LICITACIÓN PÚBLICA INTERNACIONAL N° 234/2023 “ADQUISICIÓN DE MATERIAL RODANTE PARA LA LÍNEA B DEL SUBTERRÁNEO DE BUENOS AIRES”

CIRCULAR CON CONSULTA N° 07

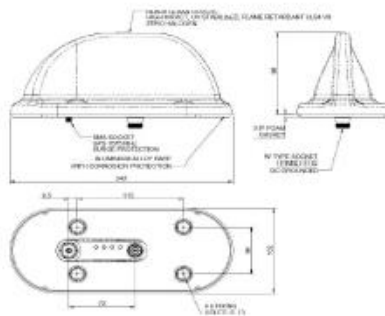
PET5.3.9 - Para la comunicación a tierra se deben equipar las formaciones con una antena y un equipo por cabecera, siendo el modelo de antena la TRNB(G) -7-27 y el equipo de radio MOTOROLA MTM 5400, siendo ambas imágenes, las correspondientes a dichos equipos.

La fuente de alimentación será un convertidor de tensión de uso en móviles ferroviarios, modelo CC-70/110- 1310-RE, de tensión de entrada 51 a 140 Vcc, y tensión de salida 13,8 Vcc. Se adjunta vista del mismo.

Dado que algunos equipos del sistema de comunicación tren-tierra en 5.3.1 no pertenecen a los coches, por favor aclara aún más si el sistema de comunicación tren-tierra mencionado en 5.3.9 está incluido en el alcance del suministro de coches.

El equipo mencionado es provisto por SBASE.
